ドア面材 開閉位置確認表 (別紙)

改訂 No.	日付	記事
	2017年12月18日	面材高さ 修正

製品名	ボッシュ ビルトイン食器洗い機 60cm		
品番	SM169N75JP	縮尺	1/1.5
	作図日	2017年12月	投影法 ϕ
承認	照査	製図	日本グリーンパックス株式会社

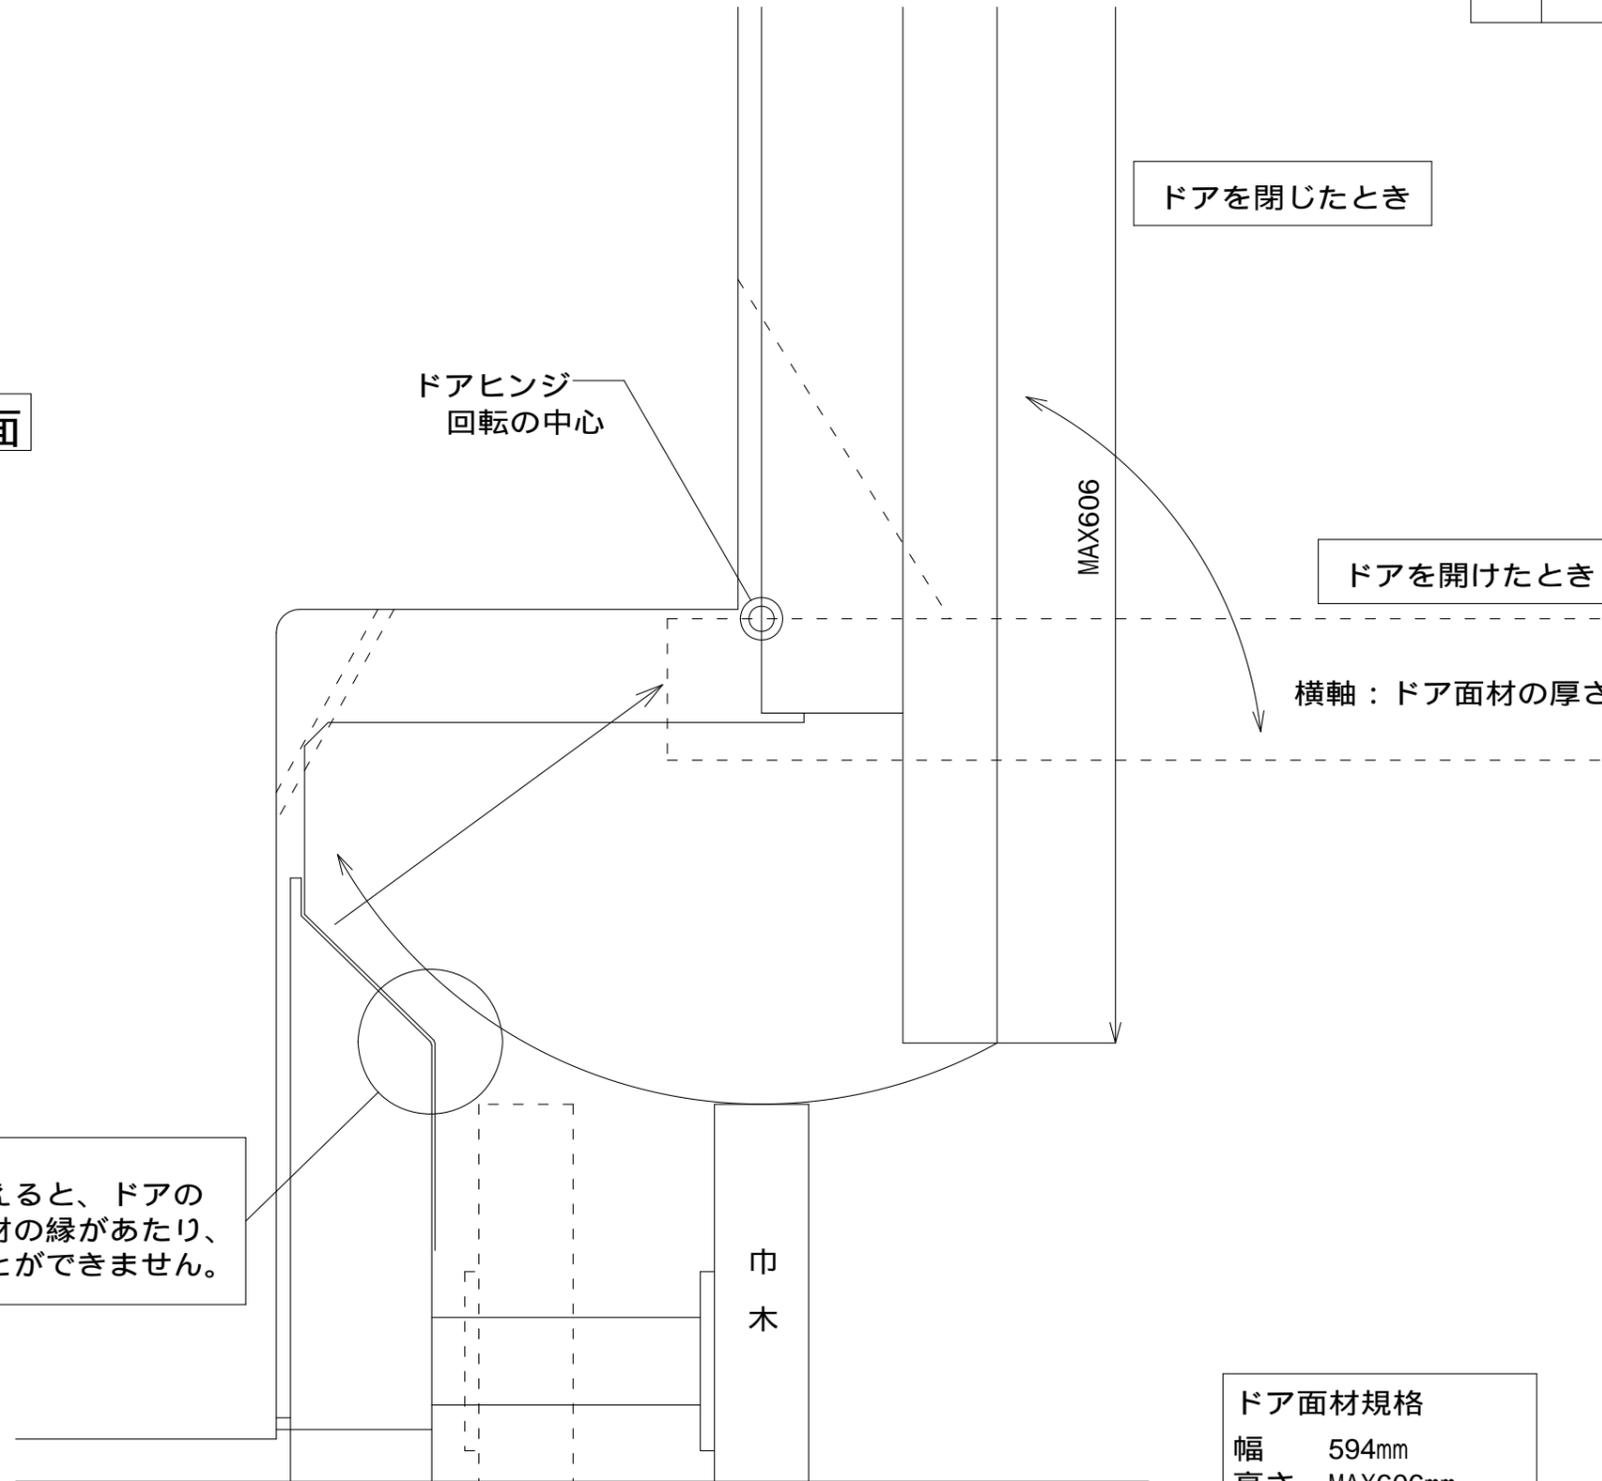
ドア面材がMAX606mmを超えると、ドアの開閉途中でこの位置に面材の縁があたり、開閉をスムーズに行うことができません。

ドア面材規格
 幅 594mm
 高さ MAX606mm
厚さによって異なります。
 重さ 2.5kg ~ 8.5kg
